CONCOURS DE PROJETS  
EN PROCEDURE SUR INVITATION  
POUR LA CONSTRUCTION  
D'UNE NOUVELLE CASERNE POUR LE SERVICE DU FEU  
DES COMMUNES DE MONTHEY & COLLOMBEY-MURAZ

RAPPORT DU JURY  
JUN 2018

**4<sup>ème</sup> prix : N° 7      NAGA + HABANERO      Fr. 10'000. --**

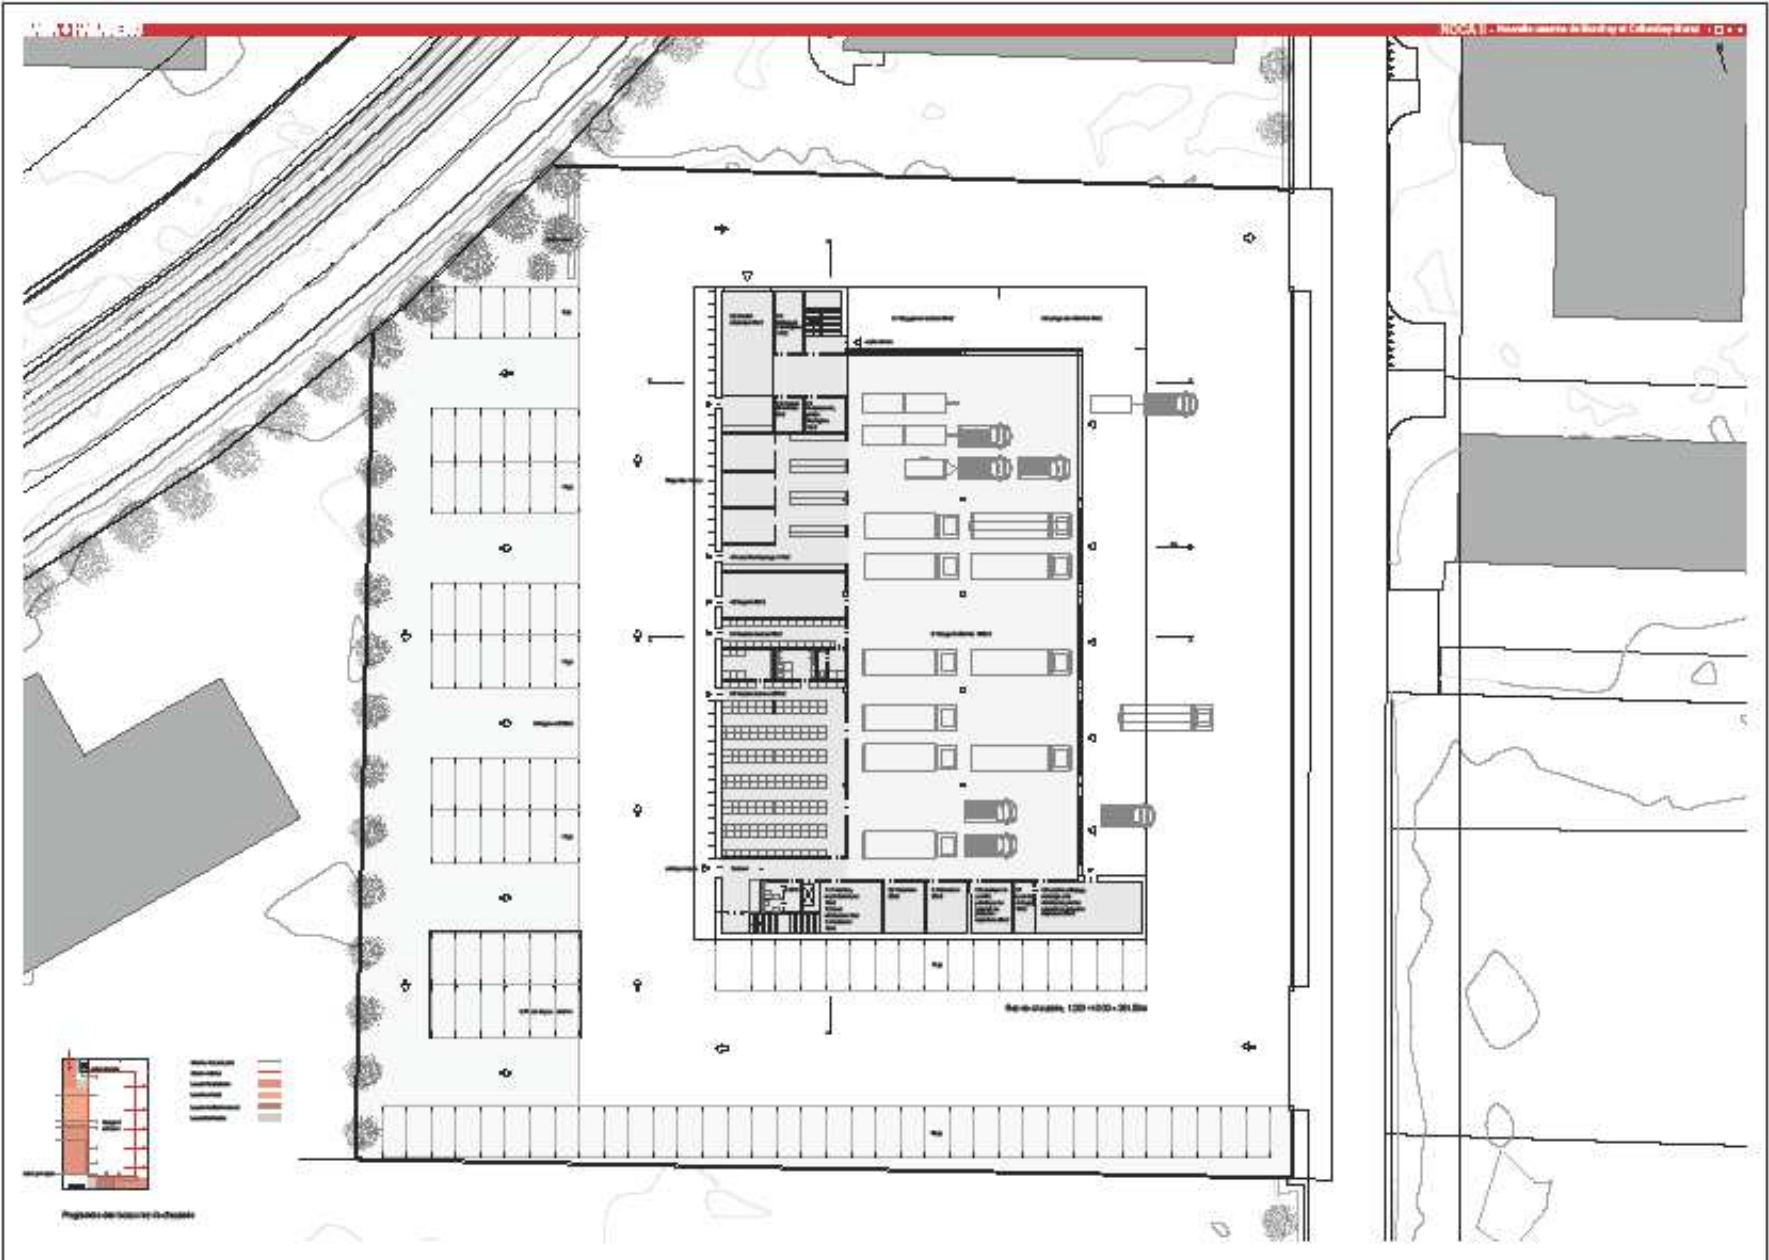
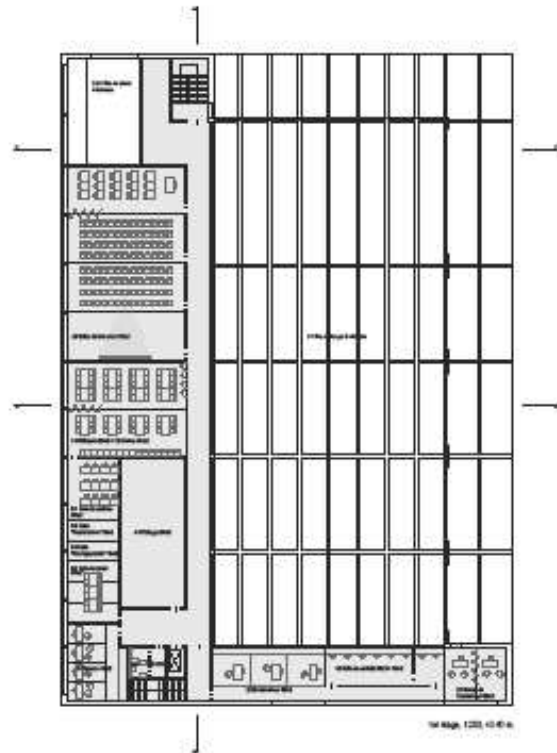
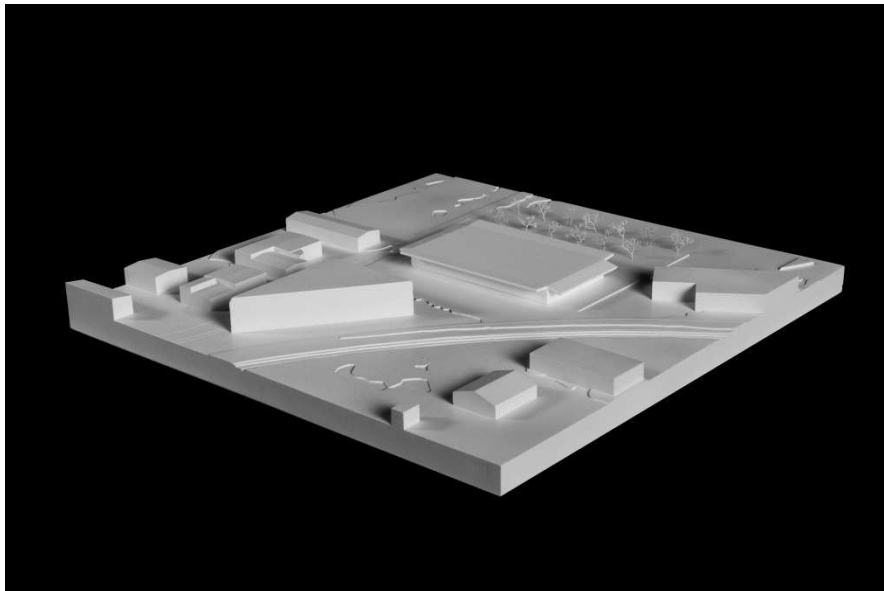
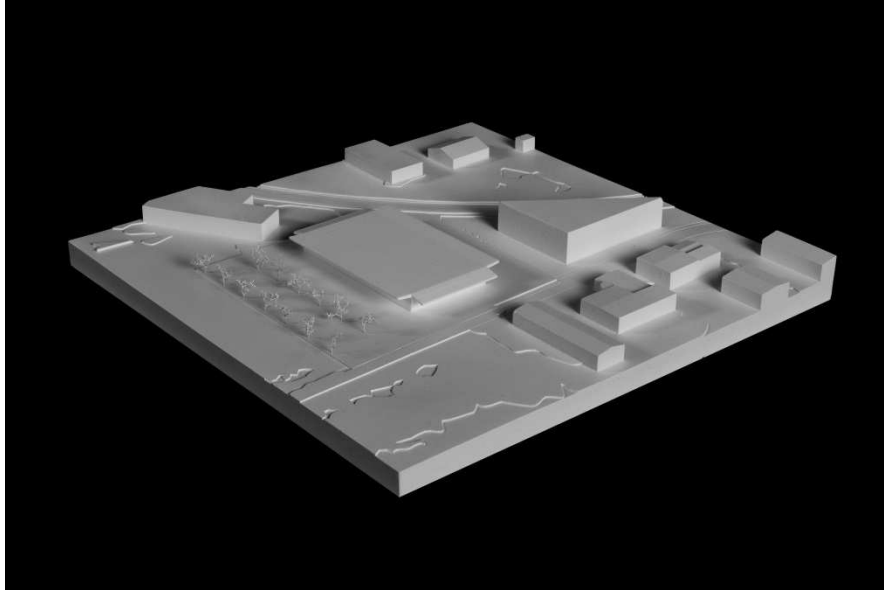
Les locaux de service s'implantent en « L », sur les façades Ouest et Sud, libérant un vaste volume central pour le stockage des véhicules. La disposition des locaux est fonctionnelle et les espaces généreux. Ils disposent en outre tous de fenêtres donnant directement sur l'extérieur. Les nombreuses sorties prévues pour le hangar à véhicules permettent de limiter les manœuvres internes, mais la présence de poteaux intermédiaires dans cette halle est toutefois problématique.

Le jury salue cette proposition d'implantation mais souligne la complexité des manœuvres permettant d'entrer et de sortir de la halle principale, en raison de l'obligation de limiter les points de croisement avec la route de Pré-Loup. Dès lors, l'implantation Est-Ouest perd de son intérêt.

Le jury a apprécié le traitement paysager des secteurs de stationnement, mais déplore la présence d'un couvert annexe destiné aux véhicules individuels.

Les locaux sont trop disparates et ne correspondent pas aux attentes des sapeurs-pompiers.

Ce projet présente une structure porteuse intégralement projetée en béton armé. Au vu de la masse élevée de la toiture, les refends sismiques longitudinaux matérialisés par les deux noyaux de circulation verticale paraissent faibles. Un travail sur l'organisation des locaux et sur les structures porteuses de la zone de service pourrait certainement faire apparaître des refends longitudinaux supplémentaires. La stabilisation transversale semble être suffisante.

**N° 1 SMOKEY EYES Fr. 5'000. --**

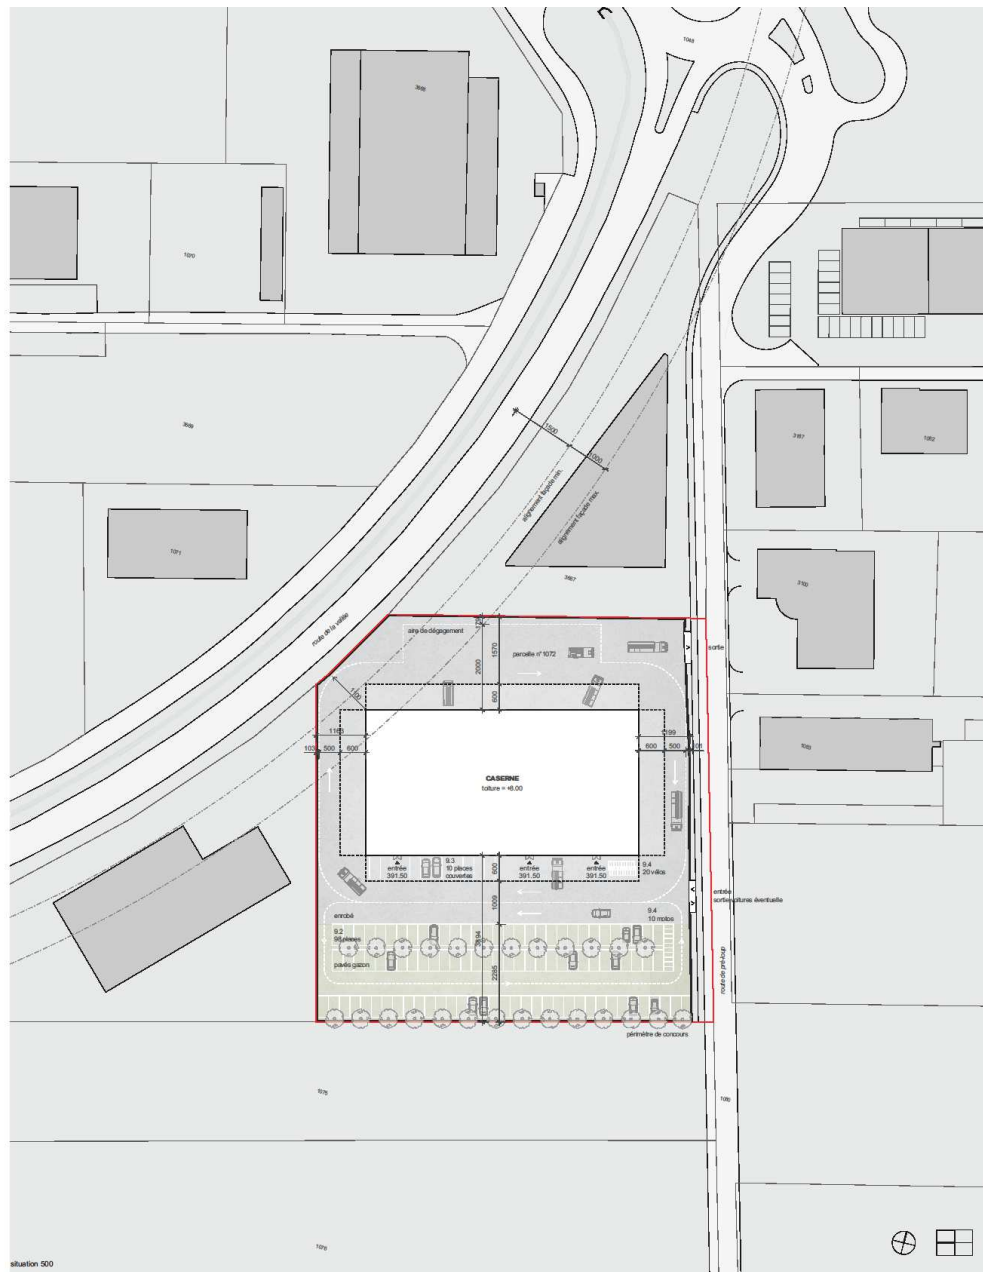
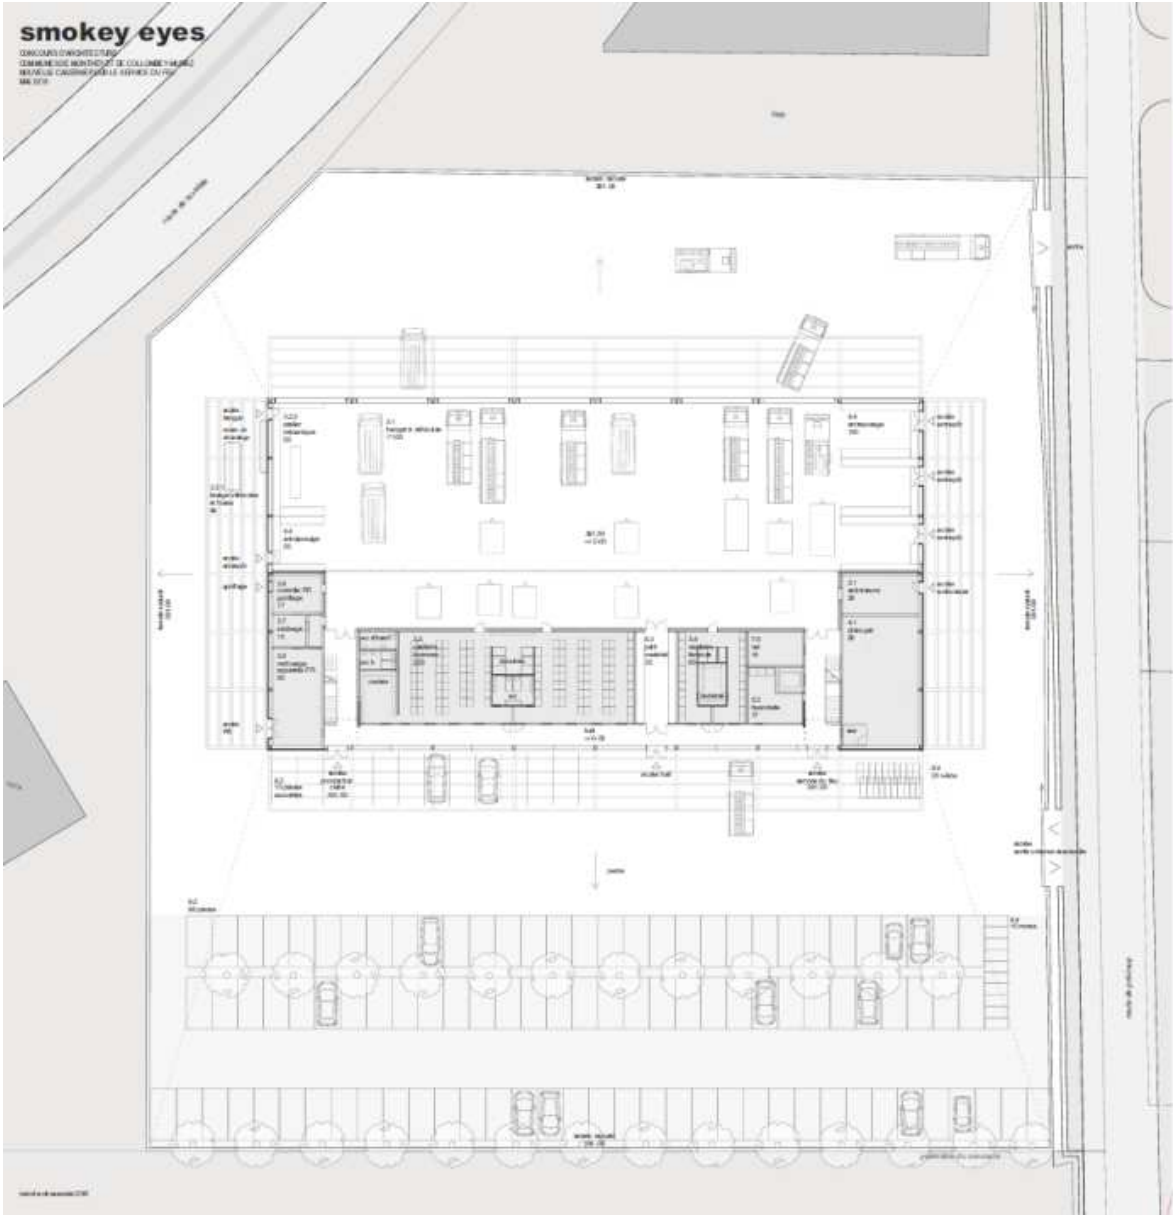
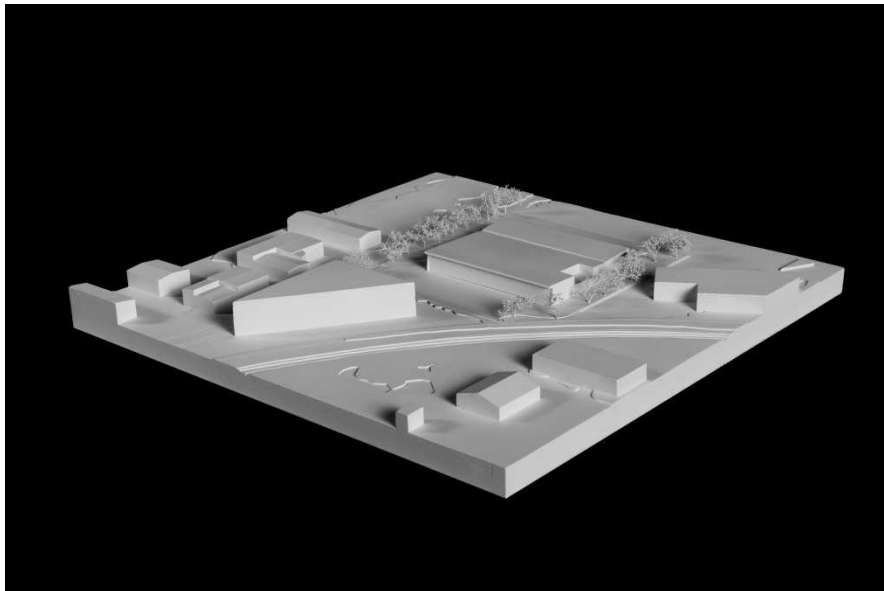
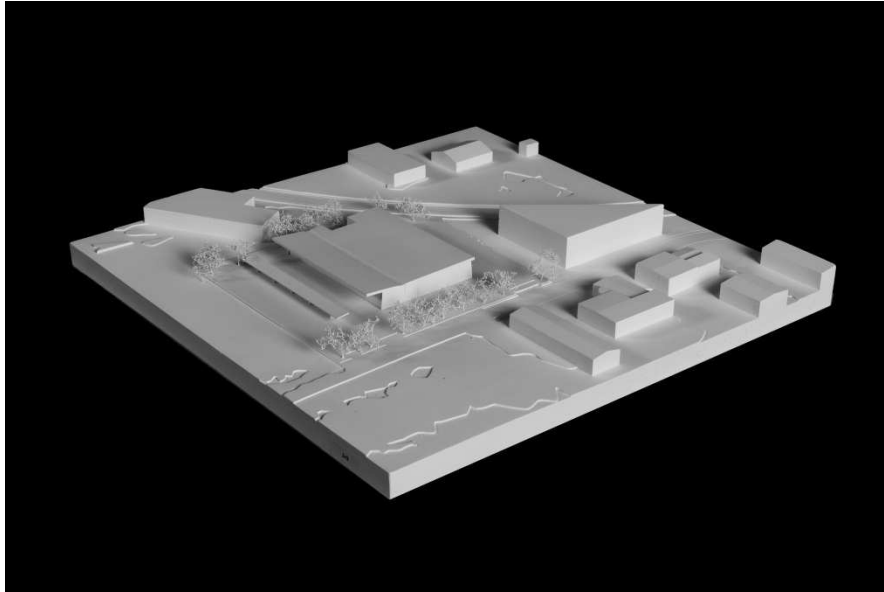
L'expression du volume se caractérise par un jeu d'avant-toits qui le distingue des bâtiments voisins. L'effet d'angle créé a pour but de signaler le bâtiment sur la route cantonale. Cette volonté de singularisation, répétée aux 3 autres angles de façon systématique et indifférente, perd de sa force. Le traitement de la toiture - avec des auvents alternativement plissés vers le haut et le bas - est difficilement compréhensible, et la nécessité de disposer d'avant-toits sur les 4 faces n'est pas démontrée.

Le fonctionnement correspond aux attentes des sapeurs-pompiers mais les vestiaires auraient pu être liés à la paroi extérieure.

La toiture de ce projet est intégralement en bois et les structures porteuses des locaux de services situés à l'arrière sont en béton. Dans cette zone, la dalle sur rez-de-chaussée présente un porte-à-faux intérieur de 6 m environ. Son soutien par les poutres primaires de la toiture via un jeu de suspentes paraît faisable.

La légèreté de la toiture offre un avantage du point de vue parasismique. Les refends semblent de dimensions suffisantes et leur disposition aussi centrée et

**N° 2      1 = 2**

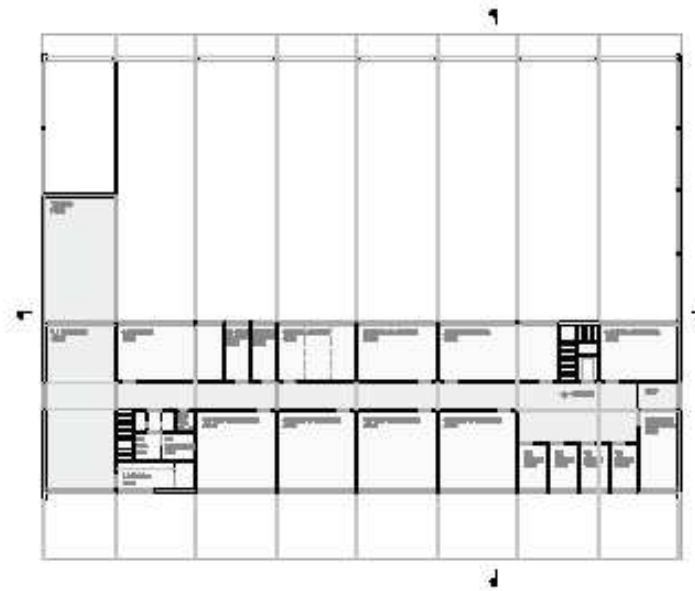
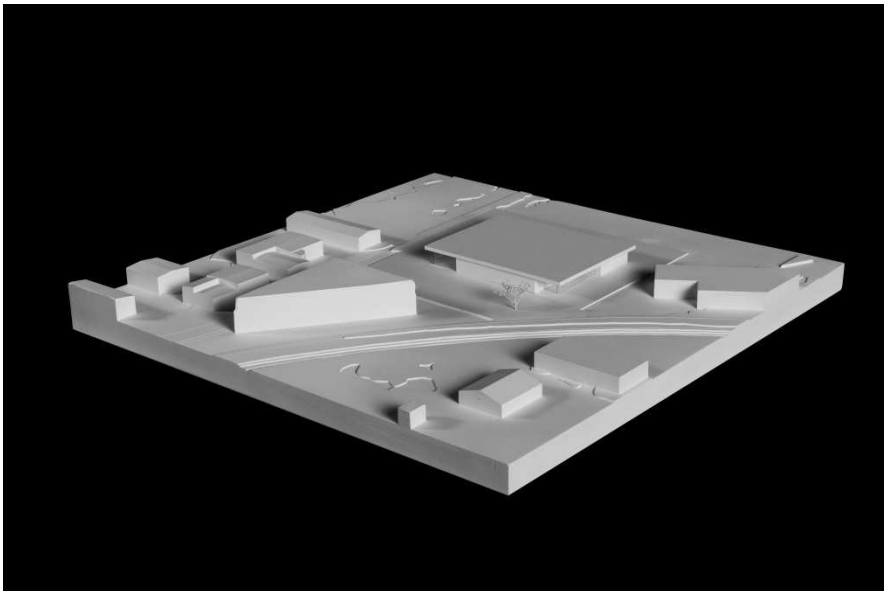
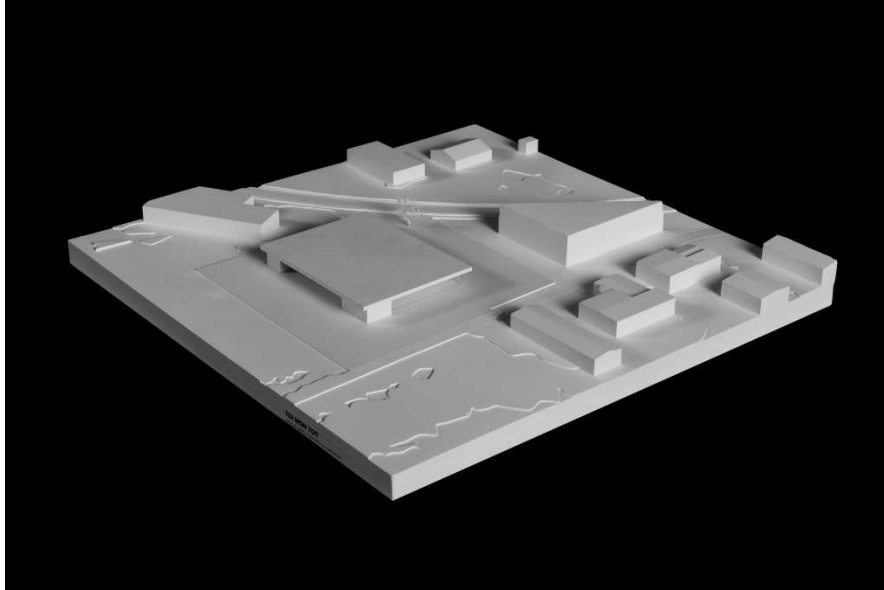
Les locaux de services situés au sud sont construits en béton armé, tandis que la toiture est constituée d'une structure métallique. La légèreté de cette dernière est favorable vis-à-vis des actions sismiques. La rupture du disque de toiture par l'éclairage zénithal impose toutefois la stabilisation de chacune des masses indépendamment.

Le nombre et la disposition des refends transversaux dans la zone du hangar semblent un peu justes pour assurer la reprise des efforts de torsion engendrés par l'excentricité des refends longitudinaux. Les contreventements en façades Est et Ouest du hangar, non mentionnés comme refends parasismiques, devraient permettre d'améliorer ce comportement en torsion.

Les flux de circulations sont correctement organisés mais certains traitements de sols et de plantations, notamment dans l'angle côté route cantonale, ne sont pas convaincants.
